COMISIÓN NACIONAL DE ENERGÍA

***“ESTUDIO DE TRANSMISION TRONCAL PARA
ESCENARIOS DE EXPANSION DE LA GENERACION Y DE INTERCONEXIONES CON OTROS
SISTEMAS ELECTRICOS”***

RESPUESTA A OBSERVACIONES AL INFORME 4

12 de SETIEMBRE 2006

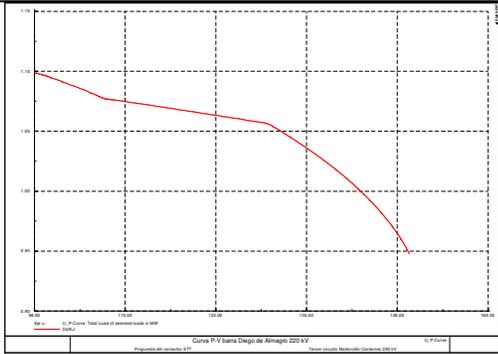
<p>10 - Capítulo 5: Sensibilidad del Plan de Expansión de la Transmisión al crecimiento de la demanda</p> <p>Todo el capítulo</p>	<p>El Consultor a partir de los cambios en la demanda modifica el plan de obras de generación y analiza los efectos sobre las instalaciones de transmisión.</p>	<p>Indicar cuáles son las obras que permiten abastecer la demanda con proyectos mineros, con y sin modificar los escenarios de generación.</p> <p>Además, señalar el efecto de la postergación en la entrada en servicio o del mantenimiento de las centrales a carbón en Pan de Azúcar I y II sobre el plan de expansión de transmisión en el norte del SIC.</p>	<p>Sin perjuicio del análisis a incorporar en el Informe Final, se puede indicar que la postergación de los proyectos térmicos Pan de Azúcar I y II evita las ampliaciones de capacidad de transmisión en 220 kV entre Nogales y Pan de Azúcar previstas para Febrero de 2013, al disminuir drásticamente los excedentes de estas centrales que se transmiten desde Pan de Azúcar hacia Nogales.</p> <p>El mantenimiento de estas unidades no provoca exigencias adicionales sobre el sistema de transmisión en el horizonte del estudio. Por el contrario, disminuyen los excedentes en el sentido norte → sur que son los que requieren nuevas inversiones para ser evacuados.</p> <p>En relación con el efecto previsto de los</p>

Capítulo Observado y Número de Página	Observación	Propuesta	RESPUESTA DEL CONSULTOR
			<p>proyectos mineros Cerro Casale, Pascua – Lama y Andacollo, se puede adelantar que Cerro Casale posiblemente requerirá la construcción de un cuarto circuito de 220 kV entre Maitencillo y Cardones. Por su parte, Pascua Lama podría requerir un tercer circuito de 220 kV entre Pan de Azúcar y la nueva subestación ubicada en el sector de Loma Colorada mencionada por Transelec en su consulta anterior.</p> <p>Respecto de Andacollo, no se prevén modificaciones en el plan de desarrollo previsto para esta zona.</p>
<p>11 - Capitulo 3 b) Zona Itahue – Alto Jahuel Pagina 61 en adelante</p>	<p>Dentro de las Obras Preliminares Propuestas por el Consultor, para ser iniciadas en el cuatrienio 2007-2010, se mencionan los Proyectos “Subestación seccionadora Punta de Cortés 220 kV, energizada en 154 kV” y “Subestación 300 MVA, 220 kV Punta de Cortés completar Barra de 220 kV”, ambas clasificadas como ampliación de obra existente.</p> <p>Para materializar estos proyectos se deberá ampliar el terreno de la actual subestación seccionadora emplazada en Punta de Cortés, ya que no tiene disponibilidad física para agregar nuevas instalaciones.</p> <p>Según la magnitud y complejidad de estos proyectos, se debe considerar un terreno de aproximadamente 2,5 ha, espacio donde se podrá construir un Patio 220 kV, Patio Autotransformadores, Patio 154 kV, Casa de Servicios Generales, Accesos, etc.</p>	<p>El Consultor deberá considerar en el VI referencial, los costos asociados a la ampliación de terreno para la construcción de las obras propuestas en Punta de Cortés.</p>	<p>El presupuesto incorpora este costo pero su monto se explicitará en el Informe Final</p>

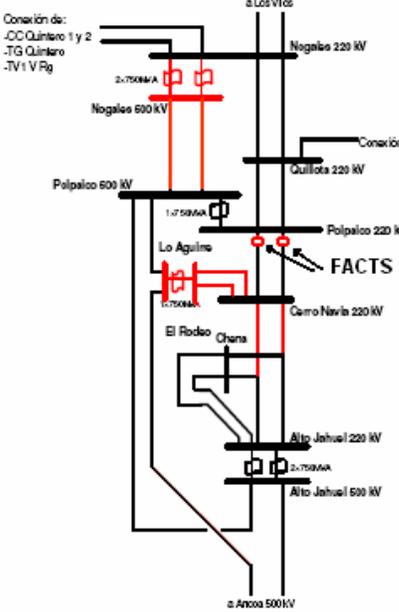
Capítulo Observado y Número de Página	Observación	Propuesta	RESPUESTA DEL CONSULTOR
		<ul style="list-style-type: none"> • Valor de Inversión: Miles de US\$ 9.800. <p>7. Subestación 300 MVA, 220/154 kV Punta de Cortes completar barra 220 kV.</p> <ul style="list-style-type: none"> • Descripción: Construcción de una Patio de 154 kV con 3 paños de Línea 220 kV, 4 paños de línea 154 kV, Transformación, Seccionador y Transferencia 154 kV, Patio de Autotransformadores y Paño Transformación 220 kV • Plazo desde fecha adjudicación a puesta en servicio: 24 meses. • Valor de Inversión: Miles de US\$ 16.937 <p>8. Línea 2x220 kV Punta de Cortés – Tuniche, donde empalman con Líneas Alto Jahuel – Tuniche (ya transformada a 220 kV).</p> <ul style="list-style-type: none"> • Plazo desde fecha adjudicación a puesta en servicio: 36 meses • Valor de Inversión: Miles de US\$ 5.310 <p>9. S/E Alto Jahuel, conexión a barra de 220 kV de Línea Alto Jahuel – Paine – Punta de Cortés.</p> <ul style="list-style-type: none"> • Plazo desde fecha adjudicación a puesta en servicio: 16 meses • Valor de Inversión: Miles de US\$ 3.100

Capítulo Observado y Número de Página	Observación	Propuesta	RESPUESTA DEL CONSULTOR
		<p>10.Línea 1x154 kV Punta de Cortes – Tilcoco donde empalma con arranque Tilcoco – Rengo.</p> <ul style="list-style-type: none"> • Descripción: Línea 18 km aprox. • Plazo desde fecha adjudicación a puesta en servicio: 36 meses • Valor de Inversión: Miles de US\$ 5.400 <p>11.Tercer Circuito de 220 kV Valdivia – Cautin.</p> <ul style="list-style-type: none"> • Descripción: Línea 160 km aprox. • Plazo desde fecha adjudicación a puesta en servicio: 36 meses • Valor de Inversión: Miles de US\$ 38.935 	
<p>13 - Capitulo 7 Todo el capítulo</p>	<p>No se incluyó la ampliación de 154 a 220 kV de las siguientes líneas:</p> <ol style="list-style-type: none"> 1. Punta de Cortes – Tinguririca 2. Tinguririca – Teno 3. Teno – Itahue 	<p>Incorporar las líneas que faltan y su valorización.</p>	<p>Se revisará e incorporarán las obras que falten.</p>

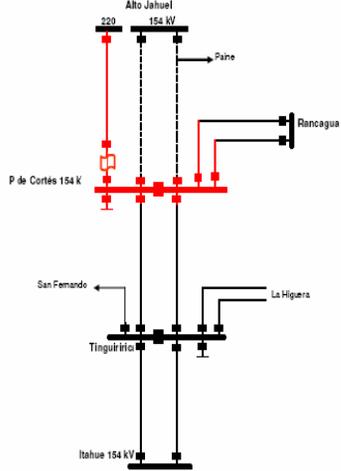
<p>14 - Capitulo 3 y Capitulo 7 Página 42 y Página 140 Respectivamente</p>	<p>La propuesta del consultor de mantener el tramo 220 kV Cardones – Diego de Almagro con las actuales instalaciones de transmisión no satisface la NTSyCS</p>	<p>Incorporar dentro del plan de expansión un CER en la S/E Diego de Almagro y una nueva línea 220 kV en los tramo Cardones – Carrera Pinto y Carrera Pinto – Diego de Almagro.</p> <p>En todo caso, la localización del CER es referencial y es motivo de una optimización que debe ser realizada por el Consultor.</p>	<p>Los estudios del Consultor no demuestran la necesidad de disponer de un segundo circuito ni un CER, considerando una respuesta adecuada de los reguladores de las unidades de Taltal y la adopción de esquemas DAC o DAG en caso de fallas que ocurran con transmisiones de importancia hacia el norte o sur de Carrera Pinto respectivamente. Estas conclusiones se revisarán con el análisis que se hará respecto del costo de combustible de la Central Taltal.</p>

Capítulo Observado y Número de Página	Observación	Propuesta	RESPUESTA DEL CONSULTOR
	<p>capacidad de 260 MVA a 30° con sol.</p> <p>Por su diseño, esta línea no resiste la instalación de conductor Coreopsis tal como propone el consultor. Para poder instalar este conductor, se deben reemplazar todas las estructuras y fundaciones de la línea debido a lo siguiente:</p> <ul style="list-style-type: none"> <input type="checkbox"/> El peso del conductor Coreopsis es 1,72 veces mayor que el del Greeley por lo que las crucetas de las torres no resisten las nuevas solicitaciones <input type="checkbox"/> El diámetro del conductor Coreopsis es 1,31 veces mayor que el del Greeley por lo que las torres de suspensión no resisten las nuevas solicitaciones <input type="checkbox"/> La Tensión de Rotura de ambos conductores es similar, sin embargo la flecha del Coreopsis es mayor, por lo que a igual condición de instalación del conductor, se tendrán problemas de distancia al suelo. <input type="checkbox"/> En caso de querer mantener la altura de las estructuras, se debe usar una tensión mecánica de tendido mayor. Esto significa que las torres de anclaje no resisten las nuevas solicitaciones. <p>Adicionalmente a esto, el trazado que se está definiendo considera una Franja de Servidumbre para torres con disposición vertical de conductores, por lo que la instalación de conductor Coreopsis en esta línea requeriría además, hacer un nuevo diseño de estructuras.</p> <p><u>Aspectos constructivos:</u></p> <p>Modificar el proyecto en los términos indicados por el consultor requiere presentar un nuevo EIA, desarrollar una nueva ingeniería, bases de licitación, llamado de licitación y adjudicación y la construcción misma, lo que significa un plazo hasta puesta en servicio no inferior a 36 meses.</p>	<p>que ilegal, evitando un perjuicio al proceso de construcción y de licitación que se llevo a cabo.</p>	<p>evitar dicha ampliación, el Consultor considera que es una limitación que encarecerá el desarrollo del STT si una obra licitada y adjudicada por canon no puede posteriormente ser ampliada para evitar inversiones de mayor costo, sobre todo considerando que es posible encontrar soluciones para evitar perjuicios al inversionista.</p> <p>En este sentido, no ha estado en absoluto en las intenciones del Consultor el <i>violar los derechos que tiene Transelec respecto de la obra “Línea de Transmisión 1 x 220 kV El Rodeo-Chena”, adjudicada por Decreto Supremo del Ministro de Economía, Fomento y Reconstrucción (Por orden del Presidente de la República), con fecha 14 de marzo de 2006, después de haber participado en una licitación pública internacional.</i> En efecto, si una obra originalmente construida y operada bajo el sistema de licitación por canon, requiere ser ampliada, ello corresponde a una ampliación de instalación existente, y el propietario debe ampliarla bajo dicho esquema. En ese caso seguirá percibiendo el canon por la instalación original y un AVI + COMA por la ampliación (deducido el valor de equipos y materiales que se recuperan, si los hubiere), como cualquier obra existente que se amplía. Proceder de otra forma, introduciendo limitaciones al ejercicio de las posibilidades de ampliación de obras existentes que el DFL1/82 prevé, sería entorpecer y encarecer el futuro desarrollo del sistema troncal.</p>

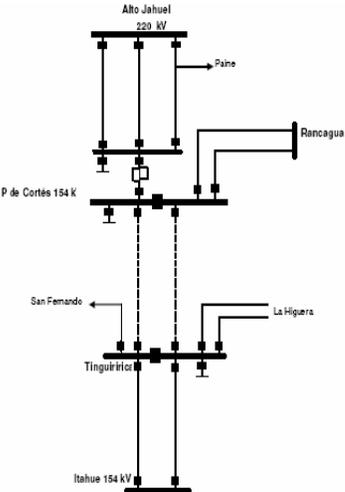
Capítulo Observado y Número de Página	Observación	Propuesta	RESPUESTA DEL CONSULTOR
	<p><u>Aspectos legales:</u></p> <p>El Consultor ha propuesto en el Informe N°4 del Estudio de Transmisión Troncal, obras cuya eventual ejecución violarían los derechos que tiene Transelec respecto de la obra “Línea de Transmisión 1 x 220 kV El Rodeo-Chena”, adjudicada por Decreto Supremo del Ministro de Economía, Fomento y Reconstrucción (Por orden del Presidente de la República), con fecha 14 de marzo de 2006, después de haber participado en una licitación pública internacional. En efecto, las obras propuestas por el Consultor se superponen a las que fueron adjudicadas.</p> <p>El ámbito de esta relación entre la autoridad y Transelec constituye un acuerdo de voluntades, que contiene los derechos y obligaciones de las partes, razón por la que no puede ser dejado sin efecto sino es por mutuo acuerdo o por razones de utilidad pública calificada, como tal, por ley. Esta relación no puede verse alterada por decisión de terceros y en el evento que ello ocurriere, además de las sanciones administrativas que procedan, hay que considerar las indemnizaciones de perjuicios que la actuación violatoria cause al titular de un derecho adquirido (titular de una adjudicación de licitación pública internacional). Por otra parte, al tratarse de un proceso reglado, no cabe la posibilidad de alterar las normas sin que esté amparada por otras normas del mismo rango (ley), ya que de otra manera estaríamos frente a una expropiación, cuya ejecución tiene rango constitucional y legal.</p> <p>La existencia de un estudio del sistema de transmisión eléctrica encargado por las mismas autoridades que concretaron la concesión de la línea el Rodeo-Chena debe ser coherente con las líneas existentes y con los planes de expansión en curso. Una modificación que excluya o deje obsoleta o sin uso la línea en proceso de construcción,</p>

Capítulo Observado y Número de Página	Observación	Propuesta	RESPUESTA DEL CONSULTOR
	<p>conlleva un perjuicio no sólo de la inversión realizada, sino que de las legítimas intereses que se encuentran incorporadas al patrimonio de la empresa adjudicataria</p>		
<p>16 - Capitulo 3 Pag. 58</p>	<p><u>Ampliación línea Lo Aguirre – Cerro Navia:</u> <u>Periodo de construcción</u></p> <p>Su capacidad térmica por circuito de la línea Rapel – Cerro Navia en el tramo Lo Aguirre – Cerro Navia es de 166 MW a 30°C con sol. Eso significa que se tendría que aumentar entre 7 u 8 veces su capacidad actual de transporte, para poder realizar esta ampliación es necesario sacar de servicio la línea por periodo de tiempo no inferior a 12 meses en forma permanente.</p> <p>Sacar de servicio la línea Lo Aguirre – Cerro Navia trae consigo el problema de como asegurar las entregas de potencia en Cerro Navia durante un plazo tan largo sin dicha línea, no sólo con el sistema en condiciones normales, sino considerando todas las contingencias que se pueden presentar (indisponibilidad de Nueva Renca, fallas o indisponibilidad de líneas Chena o Polpaico a Cerro Navia, indisponibilidad de un transformador adyacente (Chena o El Salto, etc).</p> <p>Un análisis por capacidad concluye que hacia el año 2009 los requerimientos de potencia en Cerro Navia podrían alcanzar 600 e incluso 700 MW. Con ambas líneas 220 kV en servicio (Polpaico – Cerro Navia y Chena – Cerro Navia) esto a primera vista podría ser factible, ya que a 25°C se pueden transmitir cualquier combinación entre 620 MW desde Polpaico y 400 MW desde Chena. Sin embargo, en la medida que las temperaturas aumentan a 30°C o cerca de 35°C, las transferencias máximas desde Polpaico se reducen a $2*294 \approx 590$ MVA y $2*277 \approx 550$ MVA, respectivamente, y desde Chena a $2*166 \approx 330$ MVA y sólo</p>	<p>Para poder realizar las obras, se propone:</p> <ul style="list-style-type: none"> • Instalación de equipos FACTS en Polpaico para controlar los flujos desde Polpaico a Cerro Navia. • Ampliar la capacidad del tramo 220 kV Chena – Cerro Navia debido la poca capacidad de las actuales líneas 220 kV Chena – Cerro Navia. • Mantener las obras que están en ejecución en la línea El Rodeo - Chena e instalar el segundo circuito con el conductor diseñado originalmente (Greeley) <p>Se propone modificar el plan del consultor por lo siguiente:</p>	<p>El Consultor está redefiniendo el desarrollo de las alternativas en la zona centro, considerando el uso de transformadores desfasadores para controlar el flujo por la línea Polpaico-Cerro Navia y la utilización de conductores de alta temperatura para aumentar la capacidad de las líneas entre Alto Jahuel, Chena y Cerro Navia.</p>

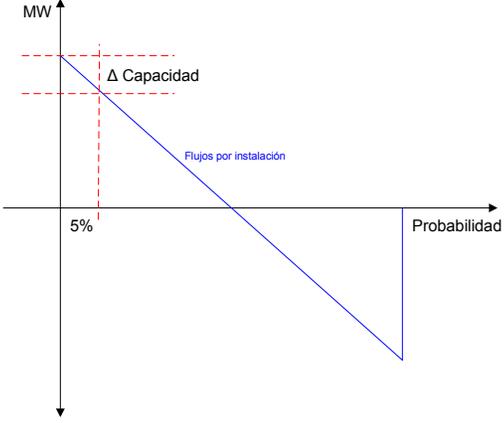
Capítulo Observado y Número de Página	Observación	Propuesta	RESPUESTA DEL CONSULTOR
	<p>2*127 ≈ 250 MVA.</p> <p>Por otro lado la operación real no asegura una distribución “óptima” del flujo por ambas líneas ya que esta condicionado a factores externos, tale como la distribución de la generación, demanda, líneas en paralelo (500 y 110 kV), etc, todo esto sin considerar contingencias.</p> <p>Se concluye que solo en la operación sin contingencia existe el riesgo de no poder abastecer la totalidad de la demanda en el periodo de desconexión de la línea Lo Aguirre – Cerro Navia.</p> <p>Considerando además contingencias (señaladas en la NTSyCS) tales como indisponibilidad de Nueva Renca, fallas o indisponibilidad de líneas 220 kV Chena – Cerro Navia o Polpaico - Cerro Navia, indisponibilidad de un transformador adyacente (Chena o El Salto, etc) la operación no es factible lo que compromete a lo menos el abastecimiento a la Zona Metropolitana en su conjunto.</p> <p><u>Configuración final</u></p> <p>Adicionalmente a los problemas del período de construcción, una vez en servicio las líneas ampliadas Lo Aguirre – Cerro Navia, subsistirá el riesgo de sobrecargas en las líneas de Cerro Navia a Chena o Polpaico. La proposición de los Consultores de abrir las líneas en estos casos no es recomendable, porque dejaría el sistema de 110 kV de Chilectra en paralelo con el sistema de 500 kV, sin la protección del anillo de 220 kV, por lo tanto expuesto al impacto de contingencias o cambios de operación en el sistema de 500 kV. Por otra parte, una eventual apertura del sistema de 110 KV implicaría un cambio radical y un deterioro de la seguridad y flexibilidad de operación en el sistema de Chilectra.</p> <p>De todo lo anterior se desprende la necesidad de buscar una</p>	 <p>La secuencia de proyectos:</p> <p>Etapa 1</p> <ul style="list-style-type: none"> - Construir la S/E Lo Aguirre la transformación 500/220 kV y el seccionamiento de la línea 220 kV Rapel – Cerro Navia. - Instalar equipos FACTS en la línea 220 kV Polpaico - Cerro Navia, para poder controlar las transferencias de potencia en esas líneas de acuerdo a su capacidad - Instalar el segundo circuito

Capítulo Observado y Número de Página	Observación	Propuesta	RESPUESTA DEL CONSULTOR
	<p>alternativa que permita materializar en lo esencial la configuración esbozada por los Consultores, resolviendo los impedimentos e inconvenientes descritos.</p> <p><u>Plazos de construcción:</u> Finalmente los plazos de construcción de obras de ampliación señalados por el consultor no son factibles ya que es necesario retirar de servicio las líneas, llevar a acuerdo con propietarios, presentar EIA o DIA según corresponda, preparar la ingeniería, bases de licitación entre otras.</p>	<p>de la línea 220 kV El Rodeo – Chena, con conductor Greeley.</p> <p><u>Etapa 2</u></p> <ul style="list-style-type: none"> - Desconectar las líneas 220 kV Cerro Navia – Chena, para ampliar a una capacidad de a lo menos 500 MW por circuito. <p>(Durante la desconexión de estas líneas, a través de los FACTS la potencia total requerida por Chilectra en Cerro Navia puede ser distribuida convenientemente entre las líneas actuales desde Lo Aguirre y Polpaico, incluso teniendo sólo 3 de los 4 circuitos en servicio).</p> <p><u>Etapa 3</u></p> <ul style="list-style-type: none"> - Desconexión y ampliación de las línea 220 kV Lo Aguirre – Cerro Navia a la capacidad propuesta por el consultor. <p>(Durante la desconexión de estas líneas, a través de los FACTS, la potencia total requerida por Chilectra puede ser distribuida convenientemente entre las líneas desde Chena y Polpaico, incluso teniendo sólo 3 de los 4 circuitos en servicio).</p>
